Situace z PD - snížení rychlosti ve směru od Znojma a přesunutí DZ IS12a,b (Obec a Konec obce)

Vyjádření Policie ČR pro místní a přechodnou úpravu provozu na pozemních komunikacích dle § 77 odst. 1 zákona č. 361/2000 Sb., o silničním provozu.

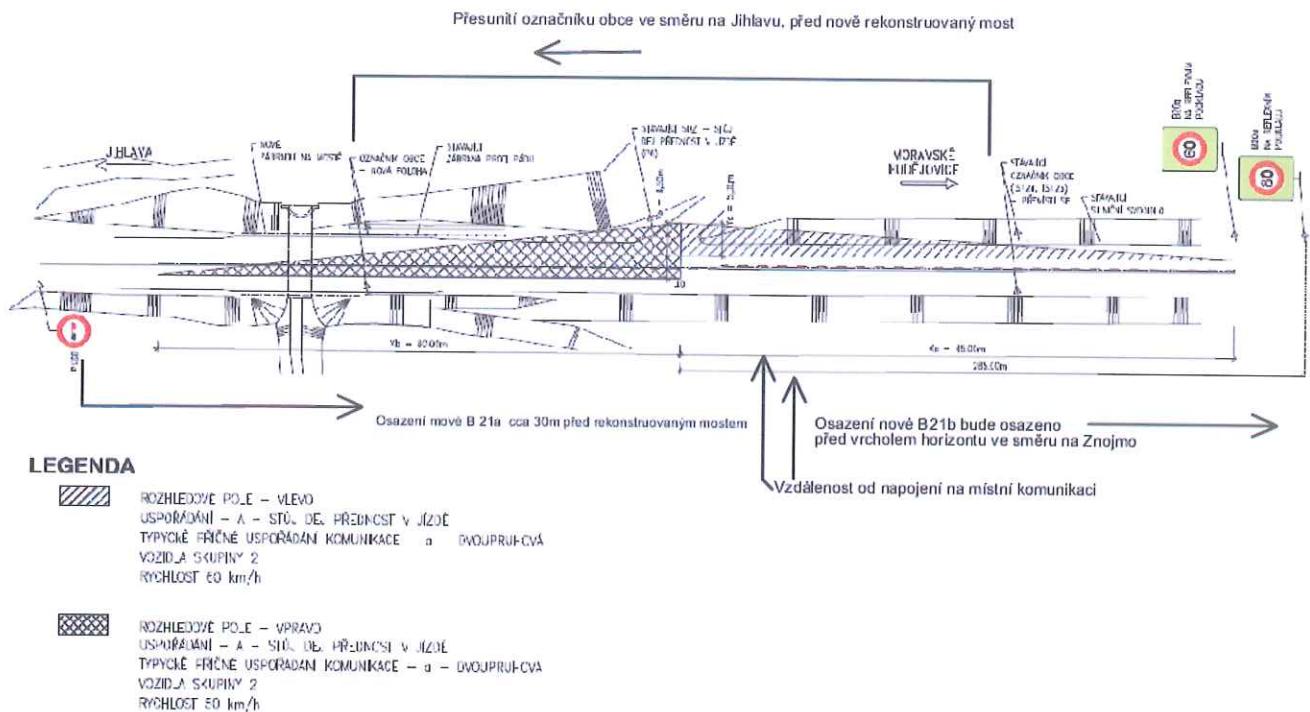
Doplnění k situaci :

Vodorovné dopravní značení se musí změnit na mostě od navrhované DZ B21a, a to ze stávající podélné čáry přerušované na VDZ V3 podélnou čárou souvislou doplněnou přerušovanou, jež se napojí na stávající VDZ V3, která začíná za připojením účelové komunikace k bytovému domu po levé straně ve směru na Znojmo. Připojení účelové komunikace k bytovému domu musí být označeno směrovými sloupy Z11c,d, aby bylo jasné, že se nejedná o křížovatku. V místě připojení účelové komunikace se vodicí čára V4 nepřeruší, tudíž se musí provést jako plná. DZ B21a musí být ukončena DZ B26 popř. B21b ve směru na Znojmo v úrovni, kde začíná VDZ V3 s možností předjízdění (na horizontu).
